Progetto per la realizzazione di impianto eolico denominato "Poggio alle Pancole" Comune di Lajatico (PI).
Codice della procedura 7874 data di avvio 4-1-2022.

Progetto per la realizzazione di un impianto eolico, denominato "Poggio alle Pancole", costituito da n. 7 aerogeneratori, per una potenza complessiva pari a 42 MW, e delle rispettive opere di connessione alla RTN, da realizzarsi nel Comune di Lajatico (PI). Cod procedura 7874

OSSERVAZIONI – ALLEGATO 3

IMPORTANZA STORICO CULTURALEE PAESAGGISTICA DELLE VISTE DALLA ROCCA DI PIETRACASSIA

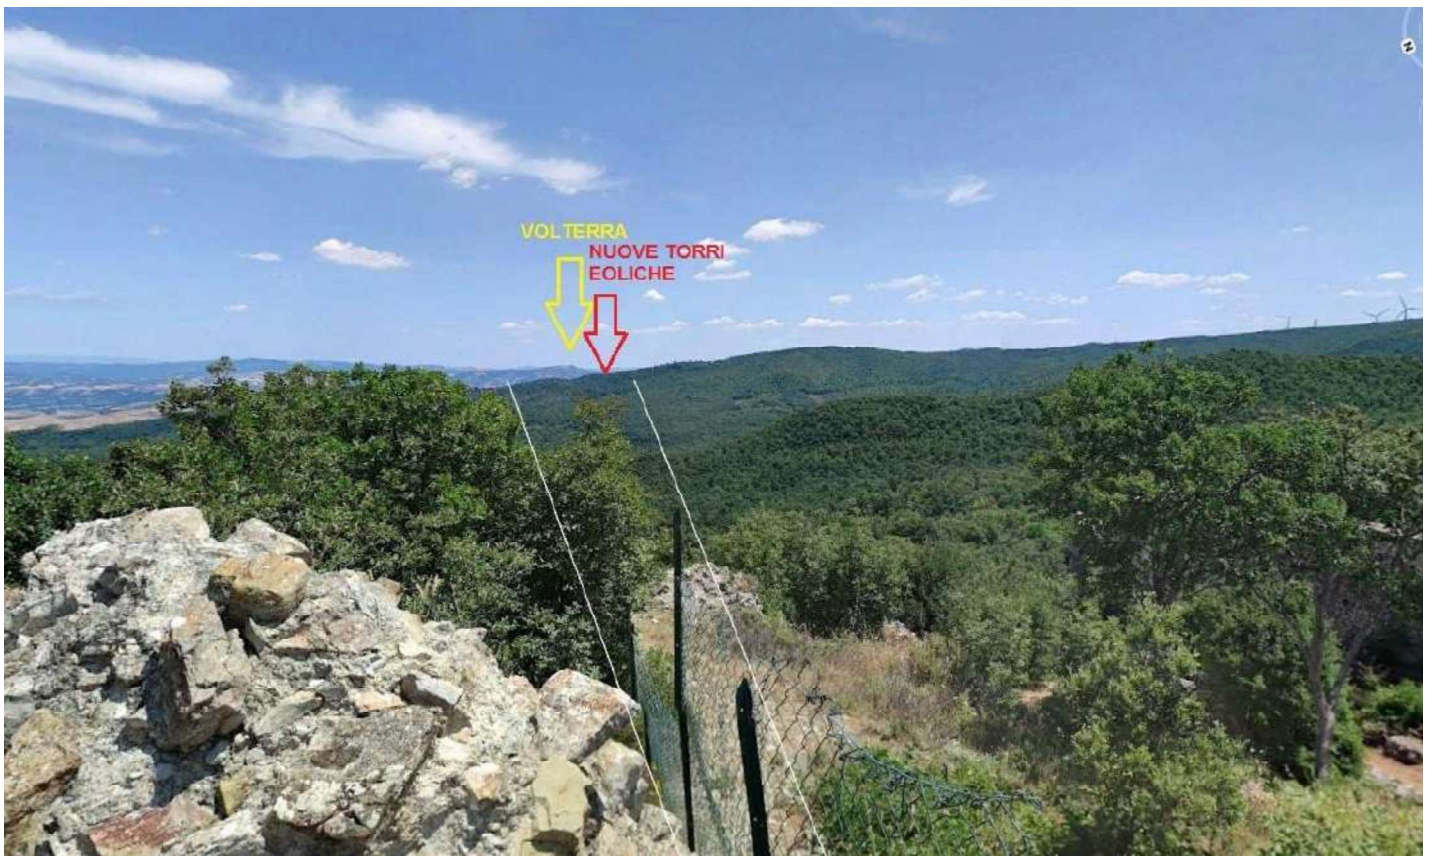
Il progetto del nuovo parco eolico invece è posto proprio lungo la direttrice Rocca di Pietracassia – Volterra, e le prime torri eoliche sono site ad una distanza molto ridotta dalla Rocca (meno di 2 chilometri). La realizzazione del Parco potrebbe perciò distruggere per sempre la più importante direttrice visiva storica che ancora possiamo apprezzare, con grave, insipiente e irreparabile danno al paesaggio, alla storia e alla cultura del territorio.

Vista dalla Rocca di Pietracassia verso Volterra – il nuovo parco eolico andrebbe ad impattare proprio sulla direttrice, e posto a meno di 2 chilometri, impedirebbe la vista di Volterra dalla Rocca; il parco eolico esistente, visibile sulla destra, è posto tra 4 e 6 chilometri, ed è parzialmente nascosto da un colle più alto.

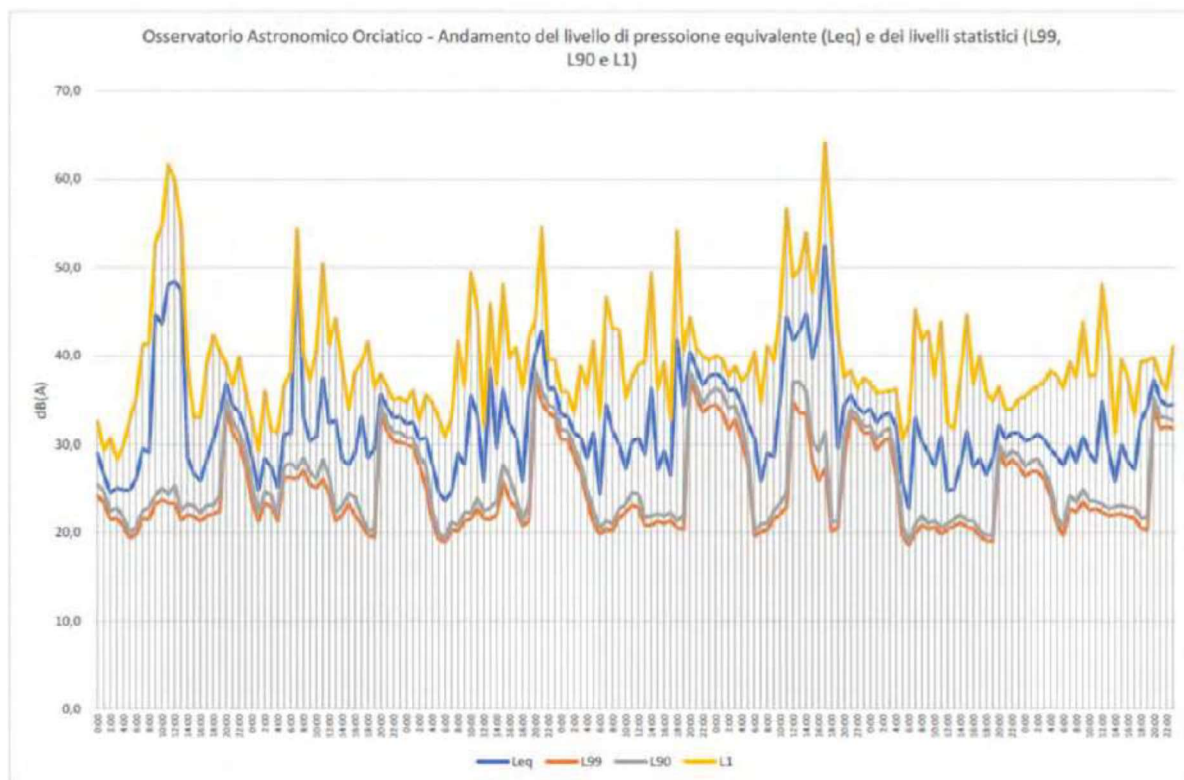
In corrispondenza dei dati fin qui esposti si può osservare dal grafico seguente, documento STUDIO D'IMPATTO AMBIENTALE SINTESI NON TECNICA, codice elaborato 20V036-L-Sintesi-non-tecnica-201221,

pagina 28 che in corrispondenza di livelli di pressione equivalente Leq intorno ai 45 dB(A), i livelli

di pressione istantanea L1 si aggirano intorno ai 63 e 65 dB(A) o comunque superiori a 50 dB(A) e questo per periodi di 4 e 9 ore, quindi per buona parte della giornata.
